Thème 7 : Les expropriations

Enquête publique unique n° E19000053 / 95 concernant le projet de prolongement du tramway T1 de Colombes à Rueil-Malmaison

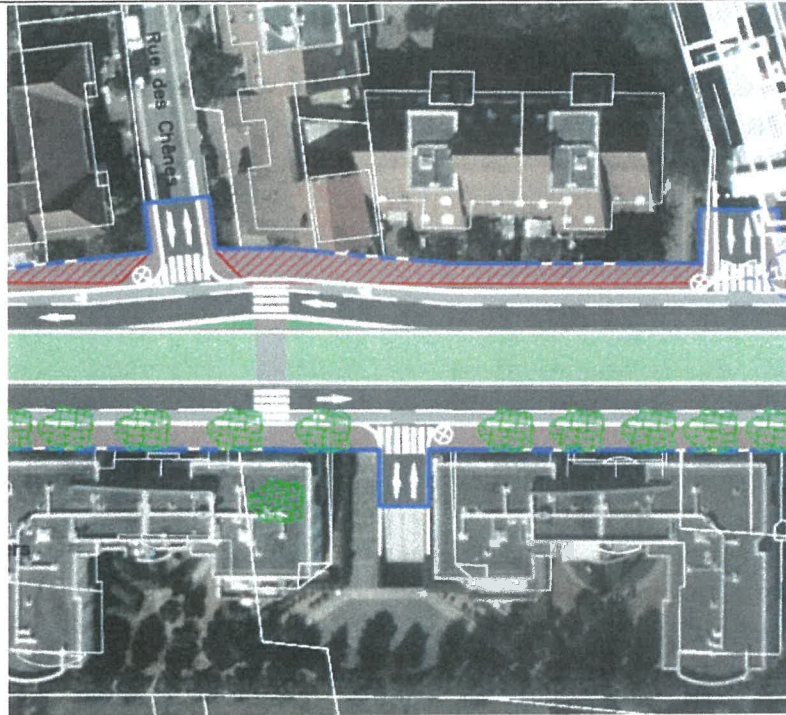
- n°22 – 29 – 31 – 35 – 44
- n°37 ; l'emprise partielle ne peut être envisagée si le projet est maintenu. L'emprise totale doit être conclue avec le propriétaire M.Cristofari (qui est venu rencontrer la commission d'enquête à deux reprises et lui a adressé un courrier – RN002 – ON009).

N°22 – 29 – 31 – 35 – 44 : Au droit de ces parcelles, la largeur de l'emprise est de 23m environ. Les acquisitions foncières représentent la quasi-totalité de l'espace dédié au trottoir nord. La largeur de ce trottoir est de 3m environ, ce qui permet une gestion des flux piétons sécuritaires. Actuellement, les piétons sont protégés par du stationnement. Dans le cadre du projet ce stationnement existant va disparaître et un trottoir trop étroit réduirait drastiquement, selon les maîtres d'ouvrage, la qualité des espaces et le sentiment de sécurité en rapprochant les piétons des voies de circulation. De même, la plateforme du tramway réduit l'espace nécessaire aux réseaux. Dans cet environnement contraint, des fuseaux dans le sous-sol sont nécessaires pour les replacer dans des conditions d'exploitation ultérieure satisfaisantes (émergences sur trottoir par exemple).

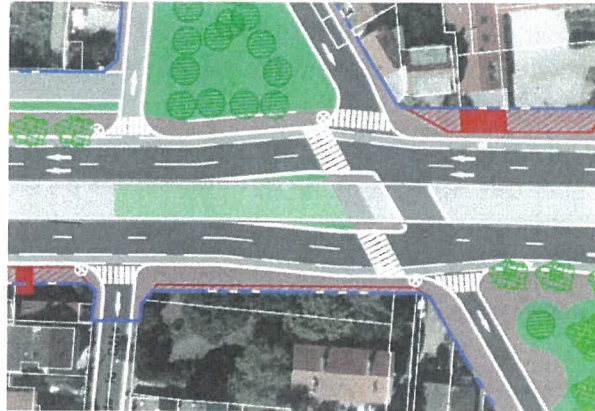
- n°2 (hôpital Max Fourestier) : l'emprise prévue au coin de la rue des Côtes d'Auty réduira de manière trop importante la voie de circulation interne de l'hôpital. Ce qui ne permettra plus aux camions de tourner. Le plan parcellaire fourni ne permet pas de comprendre la justification de la demande d'expropriation.

N°2 : Une rencontre a eu lieu le 31 mai 2017 avec Mme Odile Reynier et M. John Place de l'Hôpital Max Fourestier pour connaître leurs contraintes et proposer un aménagement compatible avec les projets envisagés par l'hôpital. La contrainte indiquée lors de cette réunion était de conserver la voie de circulation interne actuelle, permettant la desserte intérieure de l'hôpital. Il a donc été demandé l'autorisation de réaliser par le projet tramway un levé topographique de cette voie, qui a servi de base à la limite de l'acquisition portée à l'enquête parcellaire. La forme de l'emprise en courbe permet justement cette giration et concourt à l'objectif de plantations des arbres sur le projet. Elle permet aussi de préfigurer l'amorce de la voie nouvelle demandée par la ville de Colombes.

Avenue du Maréchal Joffre à Nanterre

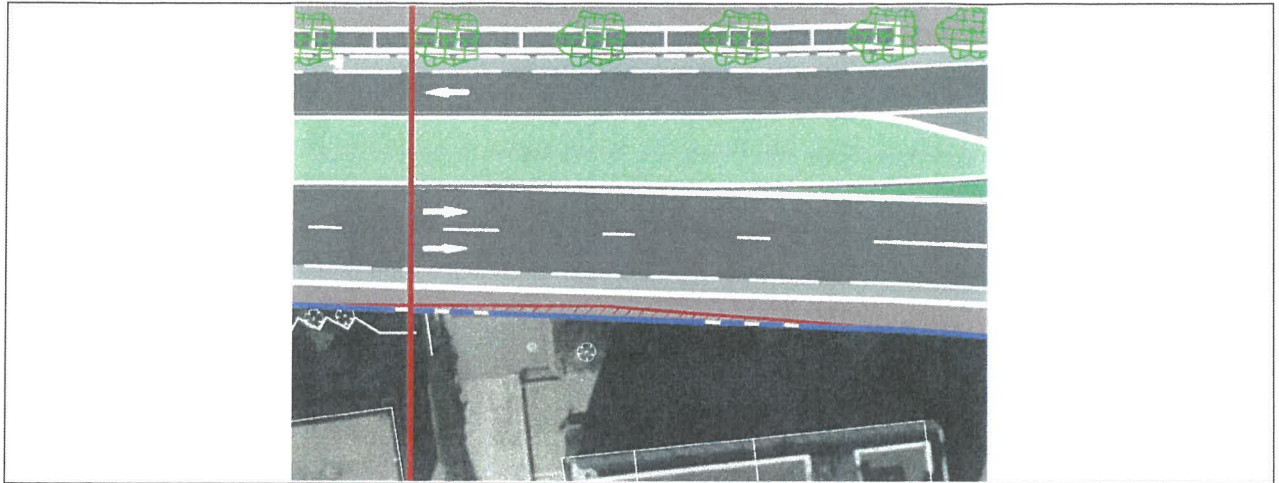
- Appartements de M. Saunier Mathieu et de M^{me} Saulnier Dorothée au 27 – lot 221

La commission d'enquête ne comprend pas la demande d'emprise en forme d'excroissance sur le Bld du maréchal Joffre sur les lots 217 à 221.

Le lot 221 correspond à l'immeuble du 27 Bld du maréchal Joffre : la clôture et le portail (automatique) sont neufs. Quelle est la justification de la demande ?

- Pavillon de M. Gatersi au 337 – lot 44

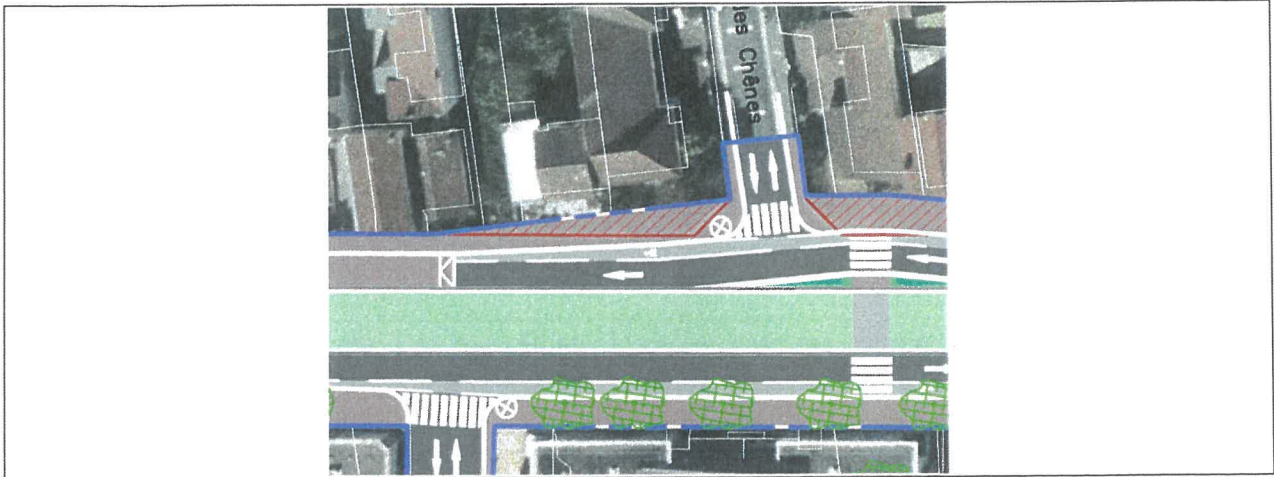
La commission d'enquête estime que l'emprise de 2 m² ne se justifie pas. Elle nécessite, d'après le propriétaire, le déplacement du poteau supportant le portail d'entrée. Une adaptation du trottoir dans ce secteur est très certainement envisageable.

L'emprise nécessite « juste » la démolition du poteau support du portillon ; c'est inexplicable.

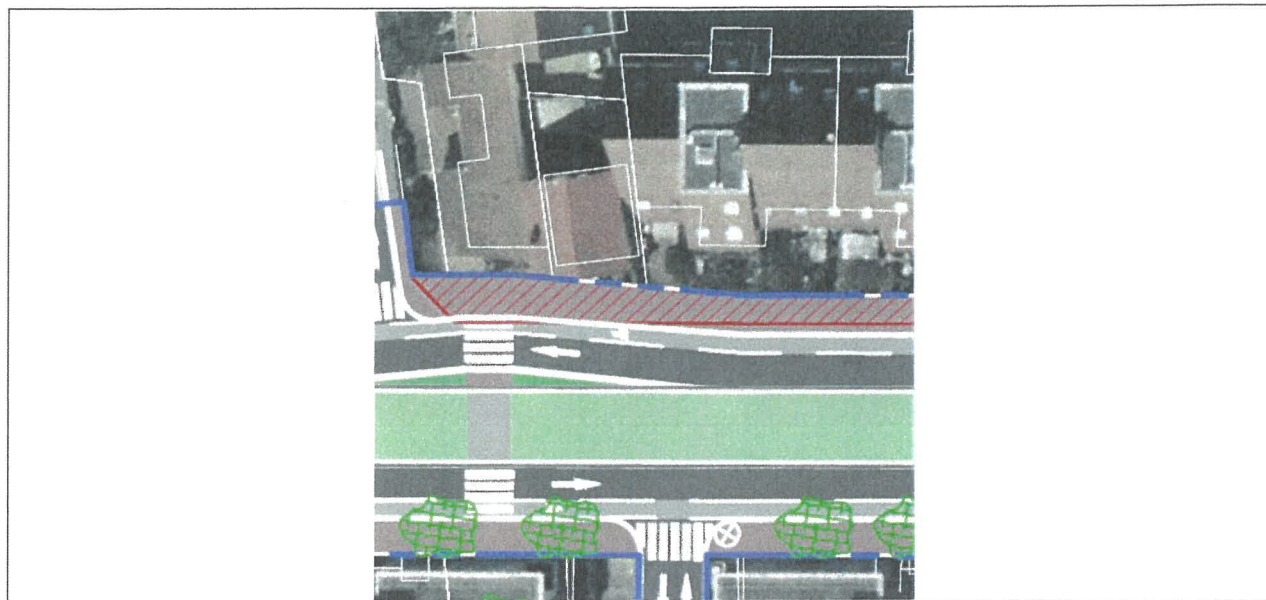
Les solutions évoquées lors de la réunion du 7 octobre ne paraissent pas plausibles à la commission d'enquête.

Il semble nécessaire à la commission d'enquête que le M.O concerné prenne contact au plus tôt avec M. Cristofari pour négocier. Cette personne, tant par son attitude et ses propos (lors des permanences et par écrit) apparaît comme une personne ouverte au dialogue tout en privilégiant la solution qui conduirait à une modification du tracé du tramway.

Votre position ?

A la suite de la visite des lieux le 26 octobre effectuée par deux membres de la commission d'enquête, celle-ci s'interroge sur l'utilité de cette emprise. Pourquoi cette forme d'élargissement au droit des lots 35 à 44 ? La justification de cet élargissement n'est pas démontrée dans le dossier d'enquête.

Les maîtres d'ouvrage prendront en charge le recul de clôture ainsi que les frais de déplacement des réseaux qui seraient nécessaires. Cette reconstitution se fera à l'identique en privilégiant le réemploi des matériaux. En cas de vétusté trop prononcée, des matériaux neufs approchants seront installés en conformité avec le PLU de la zone. En ce qui concerne les améliorations de fonctionnalités (ajouts d'éléments de sécurité, motorisation de portails...), ces travaux ne seront pas pris en charge par le Département.

▪ Pavillon de M^{me} Safi / Adjadj au 379 – lot 22

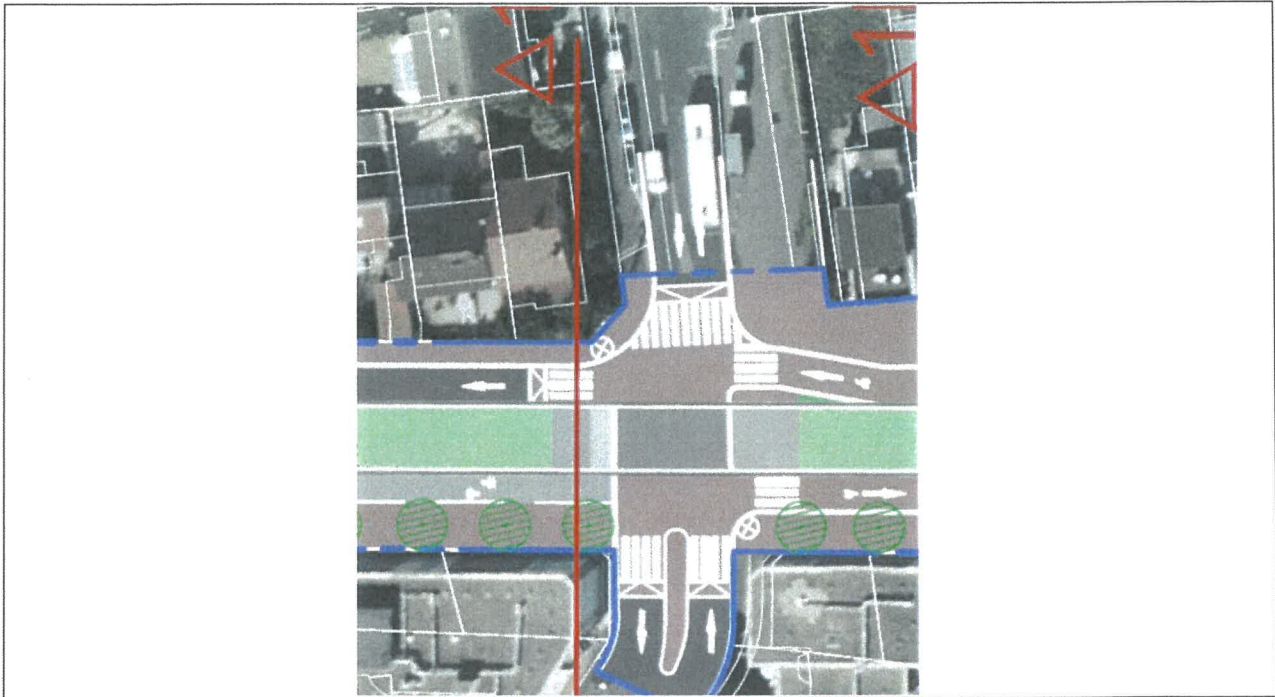
La commission a noté, lors des explications qui lui ont été données lors de la réunion du 7 octobre 2019, que le M.O prendrait contact avec M^{me} Safi / Adjadj pour étudier avec elle toutes les solutions.

En particulier, à la suite de la visite des lieux le 26 octobre effectuée par deux membres de la commission d'enquête, celle-ci s'interroge comment est envisagé le rattrapage de pente avec le trottoir. Pourquoi la largeur de l'emprise prévue à cet endroit n'est-il pas le même que celui situé entre les lots 44 et 58 (jusqu'à la rue de Sartrouville) ? La justification de cet élargissement entre les lots 22 et 42 n'est pas démontrée dans le dossier d'enquête.

La compensation de 0,5 m minimum se ferait alors au détriment des largeurs de voies circulables ou du déport de la plateforme vers le sud. Le déport de plateforme aurait cependant des conséquences sur la grandeur des arbres qui sont prévus d'être plantés à 4 m des façades au sud. En effet, le rapprochement de la façade ne permettrait pas de planter des arbres de grande hauteur. Sans déport de la plateforme, c'est la bande cyclable qui serait remplacée par un plateau en zone 30, ce qui est la solution la plus probable car un déport de plateforme engendre, des courbes donc de l'inconfort pour les voyageurs, un risque de bruit et une consommation d'espace du fait des rayons de courbures induits.

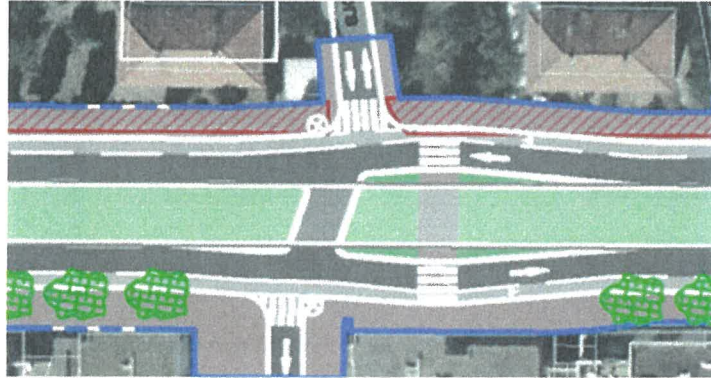
A la suite de la visite des lieux le 26 octobre effectuée par deux membres de la commission d'enquête, celle-ci s'interroge sur le bien fondé de la suppression de la haie qui représente un fort préjudice pour les propriétaires. Les arbres ne pourraient-ils pas subsister sur le trottoir ?

Le projet a recherché un équilibre entre les besoins de l'espace public (tramway, voiries, pistes cyclables, trottoirs confortables et sécuritaires), de la nature en ville et des acquisitions foncières. Le dimensionnement de l'aménagement dans le petit Nanterre et les acquisitions foncières associées sont le fruit de ce travail d'optimisation.

L'emprise nécessaire sur ce tronçon de 23 m environ est supérieure au premier tronçon de l'avenue de la République qui, lui, n'accueille qu'une voirie à sens unique afin d'épargner les emprises bâties. Au droit de la parcelle N375, la variation d'emprise est liée à la création d'une traversée de plateforme et d'une traversée piétonne. L'îlot refuge de la traversée piétonne, qui garantit la sécurité des piétons qui traversent, nécessite un élargissement d'emprise à cet endroit, où les dimensions du trottoir sont essentielles pour garantir un écoulement fluide et sécuritaire des piétons.

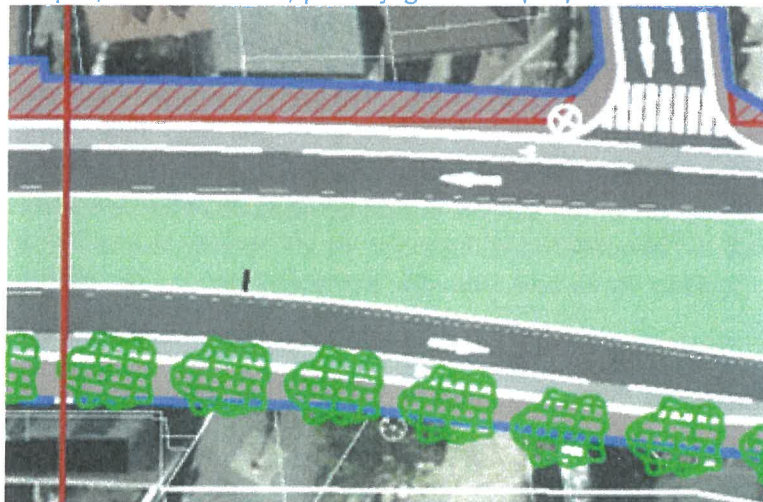
La commission d'enquête a reçu un courrier (RE102) de l'avocat de M. et M^{me} Mabrouki, propriétaires de l'immeuble. Les documents qui leur ont été adressés ne leur permettent pas d'apprécier l'impact de l'emprise (27 m²). Cet immeuble étant loué à un commerçant, ce dernier pourra-t-il continuer d'exercer son activité ? Si ce n'est pas le cas, les propriétaires perdront une source de revenus importante. Ils demandent donc, dans cette hypothèse, une modification du tracé du parcours du tram T1.

L'acquisition foncière sur le lot 24 n'a pas d'impact sur le bâti, mais elle touche l'auvent du commerce existant qui est utilisé comme espace de stockage et de vente par le commerce. S'il s'avérait que cette réduction d'emprise commerciale avait un impact sur l'activité commerciale telle qu'elle se déroule actuellement, une indemnité spécifique de perte d'exploitation pourrait alors être prise en compte, le cas échéant, par le juge de l'expropriation.

▪ **Square Sadi Carnot (37 rue Sadi Carnot – lot 183)**

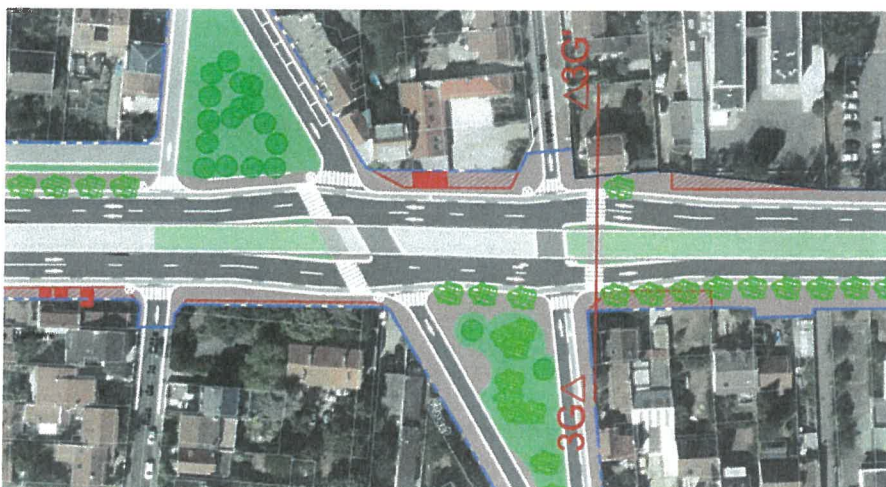
L'alignement demandé conduit à envisager la suppression du jardin et fera que le trottoir sera au ras de l'escalier d'accès de la maison (constatation faite lors de la visite des lieux le 26 octobre).

Est-il possible de réduire l'emprise pour conserver le jardin privatif ?

Que devient le square Sadi Carnot ?

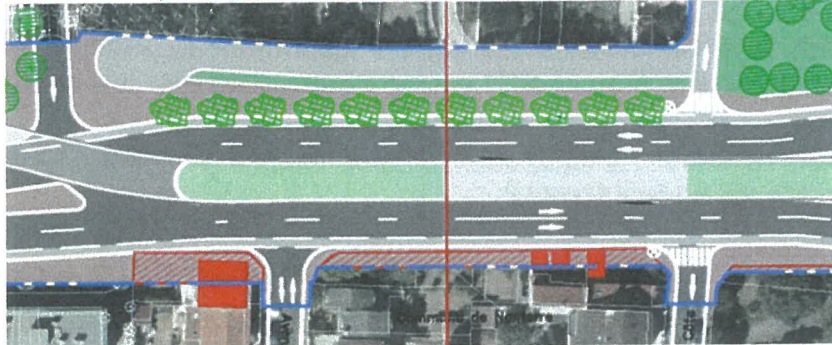
Pourquoi cet élargissement à cet endroit qui conduit à la suppression d'une rangée d'arbres ?

Le pavillon (lot 200) devra vraisemblablement être démolie. Cette information n'apparaît pas clairement dans le dossier d'enquête parcellaire.

Sur cette partie de l'avenue Joliot Curie, la voirie s'élargit afin d'organiser la circulation automobile à l'approche du carrefour de la place de la Boule.

L'information sur la nature des parcelles à acquérir est précisée sur l'état parcellaire et non dans les plans parcellaires. Ce pavillon sera sûrement démoli intégralement si l'expropriation va à son terme.

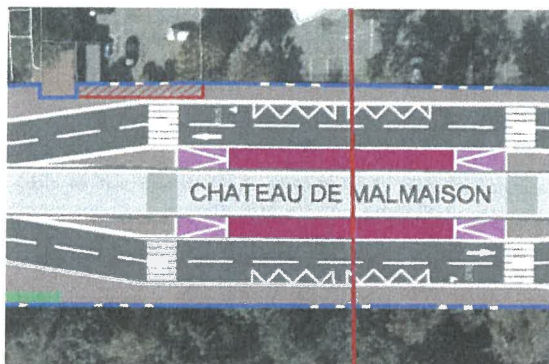
AGRES France demande des précisions quant aux modifications qui seront apportées à l'entrée et craint que l'emprise (largeur 2,43 m) réduise d'une manière importante les espaces de stationnement privés utilisés par LEASEPLAN, ainsi que la voie de circulation

La commission d'enquête comprend que cette emprise permet l'alignement avec les parcelles situées de part et d'autres du 274 avenue Napoléon Bonaparte.
